Vorlage Nr.: 2-BV/015/2019
Status: öffentlich
Geschäftsbereich: Bauverwaltung
Datum: 03.01.2019
Verfasser: Meinhardt Felix

Erweiterung eines Parkplatzes in der Schleißheimer Str. 101, Fl.Nr. 1255, Gem. Garching

Freiflächenplan

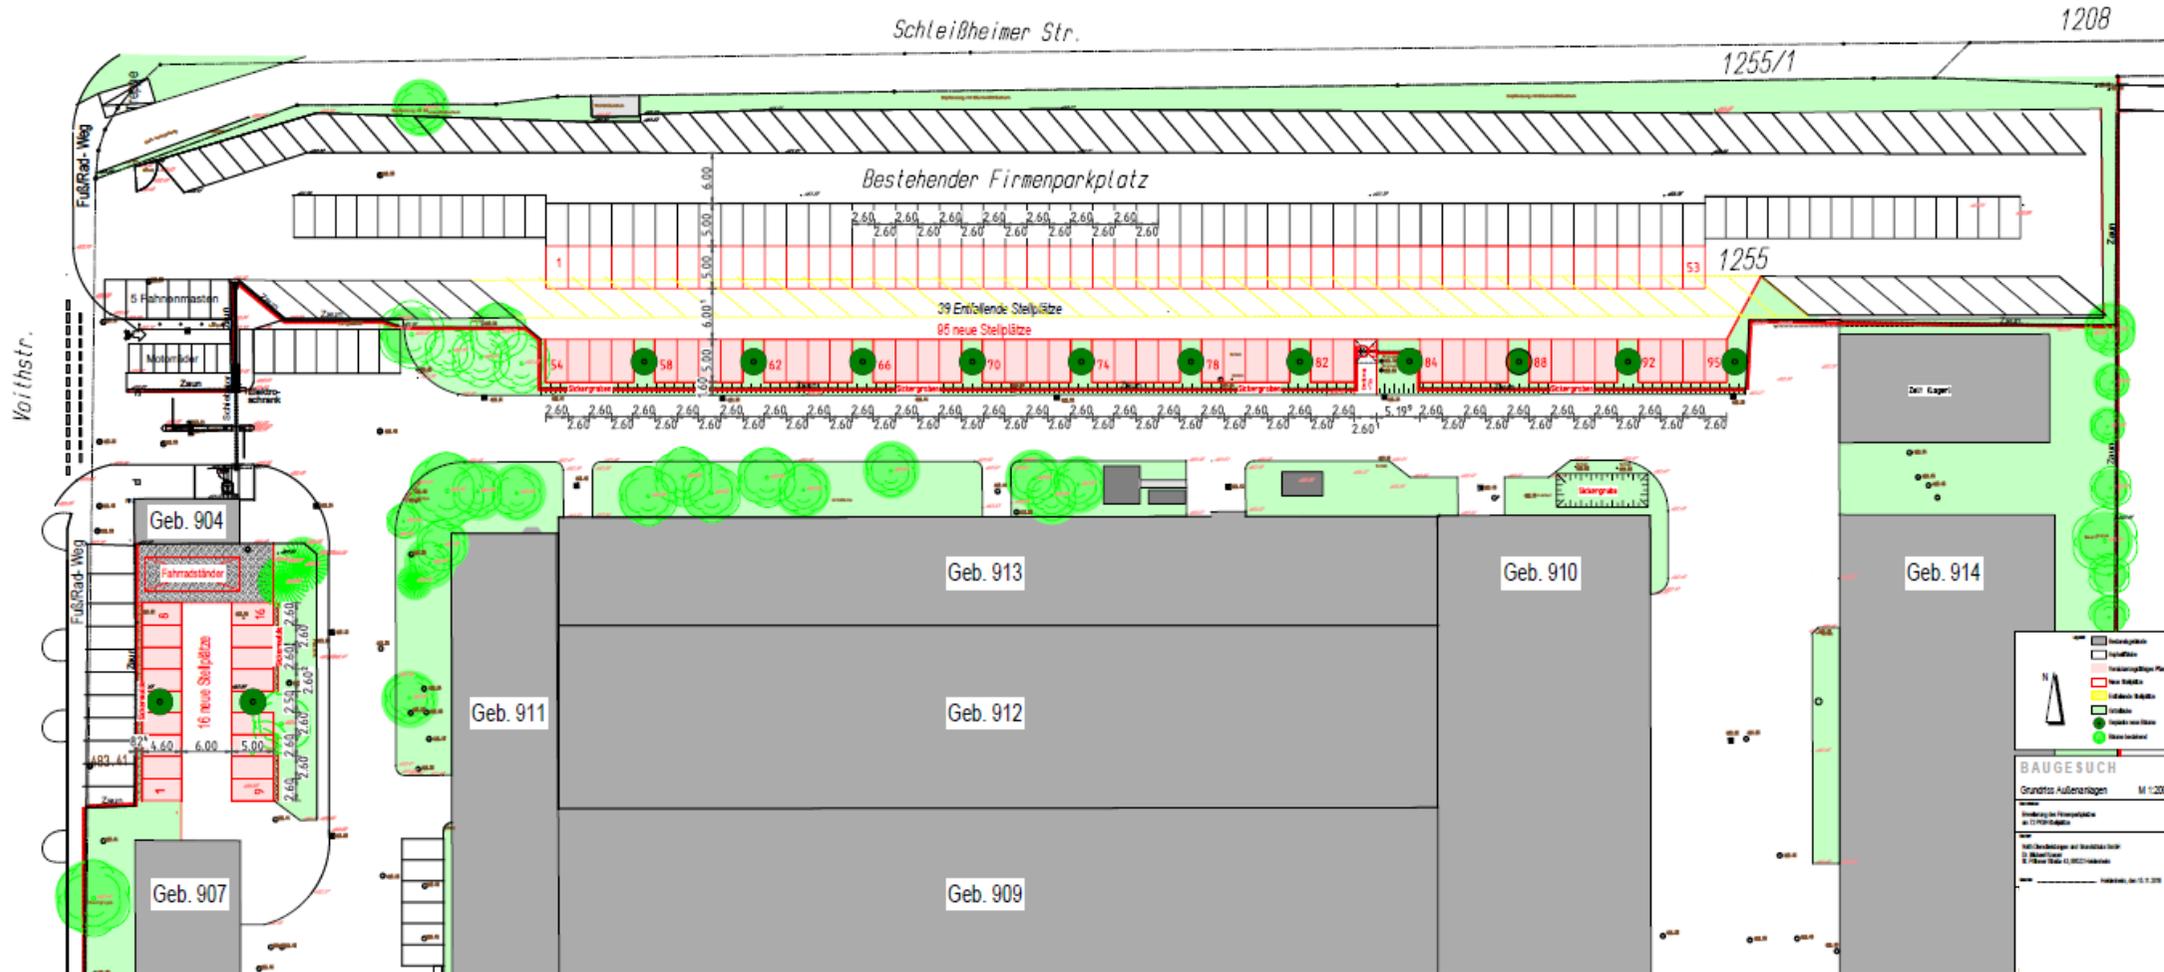
Gemäß Stellplatzsatzung der Stadt Garching sind Stellplätze nach jedem 4. Baum mit einem mindestens 2,50 m breiten Grünstreifen zu gliedern. Auf diesem Grünstreifen ist ein Baum zu pflanzen. Im Bereich der asphaltierten Stellplätze sind keine Untergliederungen geplant. Nach Satzung müssten hier 13 Pflanzstreifen mit Bäumen gepflanzt werden. Hier benötigt der Bauherr eine Abweichung. Aus Sicht der Verwaltung kann der Abweichung jedoch nur zugestimmt werden, wenn sowohl die 8 nicht kompensierten, gefällten Bäume als auch die 13 nach Satzung zu pflanzenden Bäume an anderer Stelle gepflanzt werden. Insgesamt sind somit 21 zusätzliche Bäume zu pflanzen.

Der Bau- Planungs- und Umweltausschuss beschließt, das gemeindliche Einvernehmen zur Erweiterung eines Parkplatzes in der Schleißheimer Str. 101, Fl.Nr. 1255, Gem. Garching zu erteilen. Das Einvernehmen zur Abweichung von der Stellplatzatzung wird unter der Bedingung erteilt, dass zusätzlich 21 Bäume gepflanzt werden. Ein entsprechender Pflanzplan ist nachzureichen.
